**Demande d'un permis de construire déposée par la Société Gagneraud Energies Quédillac  
pour l'implantation d'une centrale photovoltaïque sur la commune de Quédillac**

Conclusions et avis

**(Document n°2)**

*Commissaire enquêtrice*

Figure 2 : Carte des différents périmètres

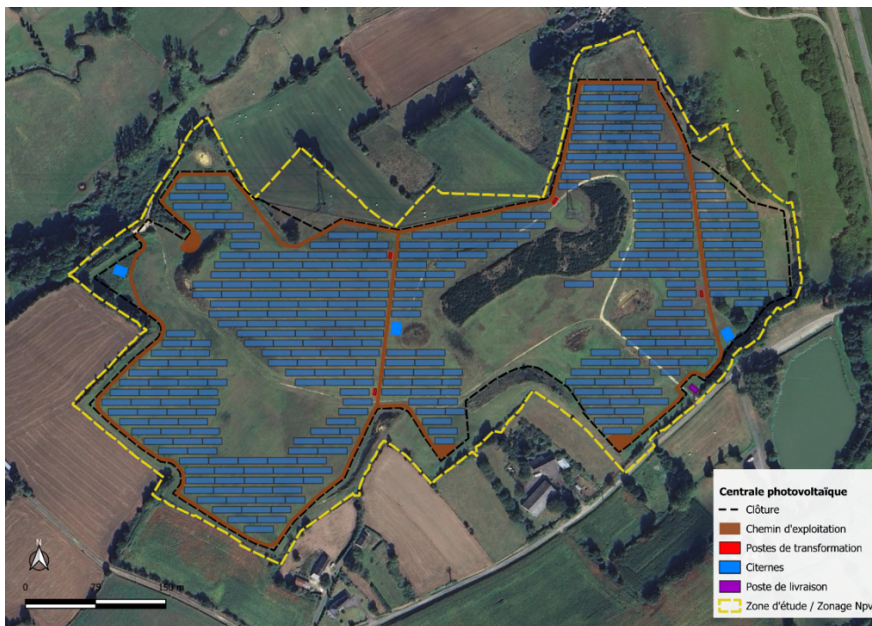
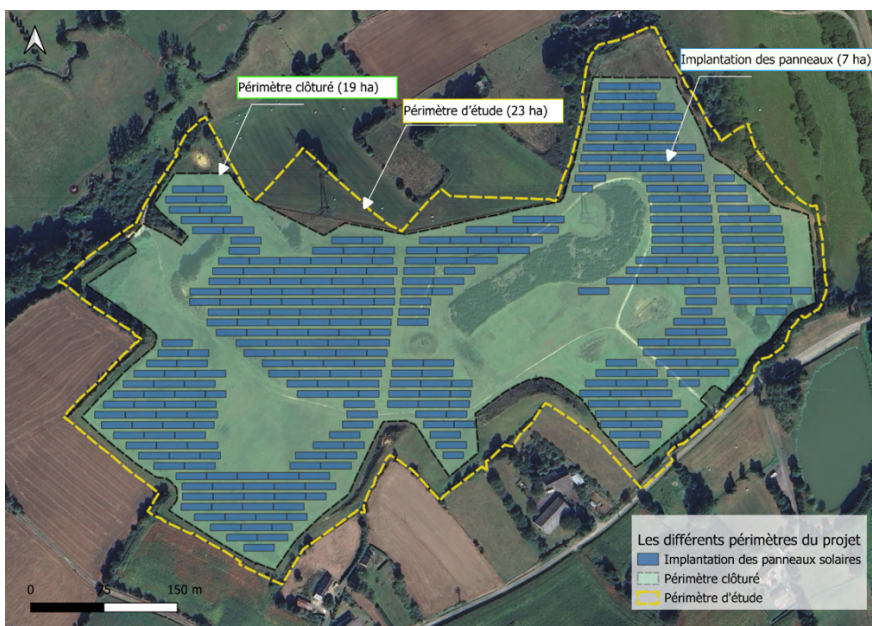
\* Expliciter clairement les différents périmètres (périmètre d'étude, périmètre clôturé, emprise d'implantation des panneaux), leur superficie, et justifier le besoin de 23 ha en zonage Npv par rapport à une emprise de 7 ha de panneaux.

L'emprise d'implantation des panneaux photovoltaïques représente environ 7 ha, correspondant à la surface des tables photovoltaïques, hors espaces inter-rangées.

7ha = Nombre de panneaux x Surface unitaire panneau (projetée au sol) = 26 000 x ~2,7m<sup>2</sup>

Figure 3 : Carte des haies et fourrés évités

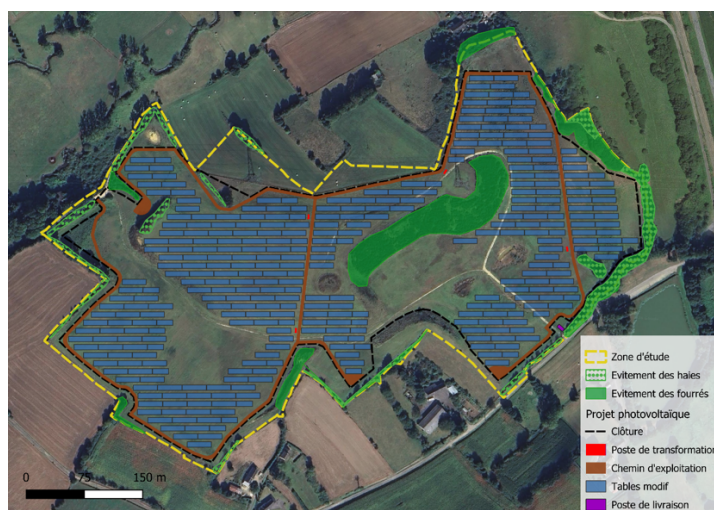
- Les *mesures de plantations* : Le projet ne prévoit pas la création d'un boisement au sens forestier. Les aménagements correspondent principalement à des **plantations de haies arbustives et au maintien ou développement de fourrés existants**, destinés à renforcer le maillage bocager et à améliorer l'intégration paysagère et écologique du site. Comme indiqué dans l'étude d'impact (7.2.5. *Les mesures d'accompagnement, page 345 de l'étude d'impact*), il est notamment prévu dans la mesure **MA-2 la plantation d'environ 120 mètres linéaires de haies composées d'essences locales arbustives** (Prunellier, Aubépine, Cornouiller sanguin, Noisetier, Genêt, Fusain, Bourdaine, etc.), conformément aux préconisations du bureau d'étude naturaliste, afin de compléter un linéaire bocager interrompu dans le secteur ouest du site.

En complément, l'étude paysagère prévoit des plantations périphériques linéaires pour un total d'environ 695 ml, en accompagnement du sentier. Il prévoit également le **maintien de haies existantes et la conservation de fourrés existants à laisser se développer** le long du sentier d'interprétation.
